**Modulo per la presentazione delle osservazioni per i piani/programmi/progetti sottoposti a procedimenti di valutazione ambientale di competenza statale**

*“Progetto per la costruzione ed esercizio di un impianto agrivoltaico, per la produzione di energia elettrica da fonte rinnovabile abbinata ad attività zootecnica e ad un impianto di accumulo integrato, sito nel Comune di Ploaghe (SS) per una potenza nominale in A.C. di 51,520 MW, alla tensione rete di 36 kV, e delle relative opere di connessione ricadenti anche nel Comune di Codrongianos (SS).”*

**Codice procedura 9932 del 03/07/2023**

**Proponente:** Atlas Solar 3 s.r.l.

Figura 1 sovrapposizione dei due impianti. Vista generale.

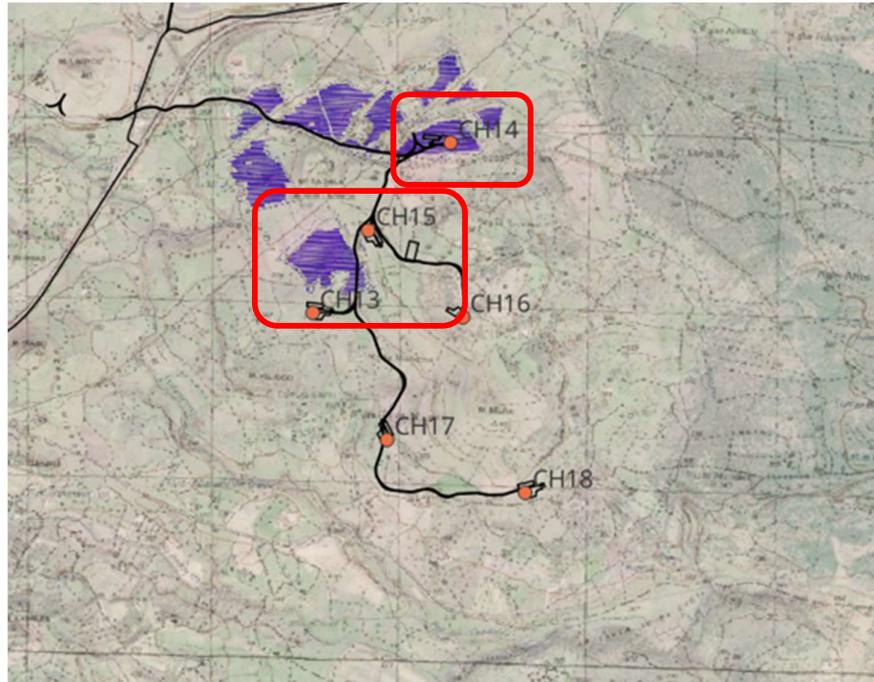
Parte del progetto dell'impianto agrivoltaico presentato dalla società Proponente interferisce in maniera sostanziale al progetto della società Scrivente. In particolare:

- Un'area del progetto presentato dalla Proponente si sovrappone all'aerogeneratore denominato CH14 e alla relativa piazzola, facente parte del progetto della Scrivente. Si vuole rimarcare il fatto che il progetto della società wpd Su Sassittu Srl è stato presentato in data antecedente rispetto alla presentazione dell'istanza di VIA da parte di Atlas Solar 3 Srl.

- Si segnala il mancato rispetto delle distanze di sicurezza del perimetro dell'impianto agrivoltaico su menzionato, da altri due aerogeneratori, entrambi facenti parte del progetto proposto dalla società Scrivente. Nello specifico, non sono state rispettate le distanze di ribaltamento dagli aerogeneratori CH13 e CH15. Tale mancato accorgimento causerebbe problemi di sicurezza durante l'esercizio degli impianti, oltre che possibili fenomeni di ombreggiamento dovuti alla presenza degli aerogeneratori a distanze ridotte dal parco agrivoltaico.

La wpd Su Sassittu S.r.l. chiede, pertanto, la rimozione o la delocalizzazione a distanza adeguata dell'impianto agrivoltaico previsto nel progetto della società Proponente, tenendo in considerazione la priorità cronologica della presentazione e procedibilità delle istanze.

Figura 2 Sovrapposizione con l'aerogeneratore CH14.

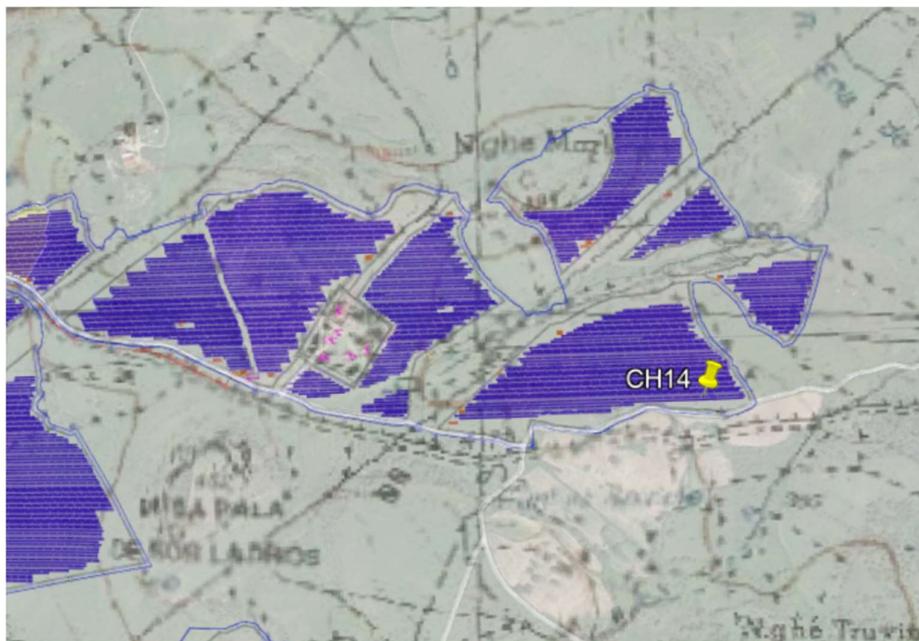
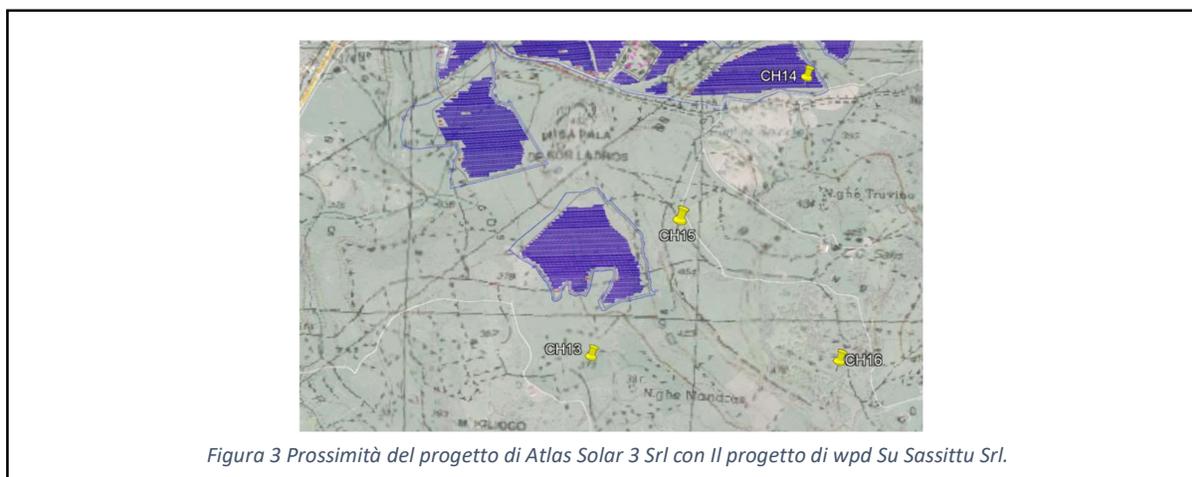
Da quanto evidenziato negli stralci sopra riportati è evidente la sovrapposizione tra i due progetti, in particolare di una porzione di impianto agrivoltaico sulle aree destinate all'installazione

dell'aerogeneratore.
